I.dz. 00961/PIM/03/24/MK/2023-372

Dotyczy: postępowania przetargowego pn. „Budowa pływalni krytej przy ul. Taborowej [POZNAŃ]”, postępowanie numer PIM/01/24/ZP3/2023-372.

Pakiet nr 6

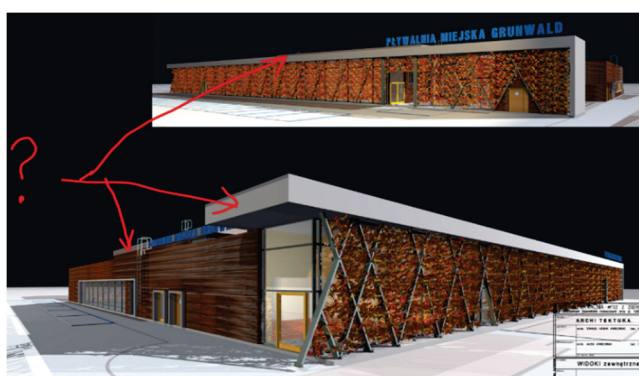
Prosimy o informację z jakiego materiału mają być wykonane fragmenty elewacji wskazane na rysunku poniżej:

Wskazane powyżej fragmenty elewacji należy wykonać w kolorze jasno szarym podobnym do jasnego betonu np. w technologii Trespa mocowanych na

systemowych stelażach. Panele należy przedstawić do akceptacji Inwestora i Projektanta w nadzorze autorskim.
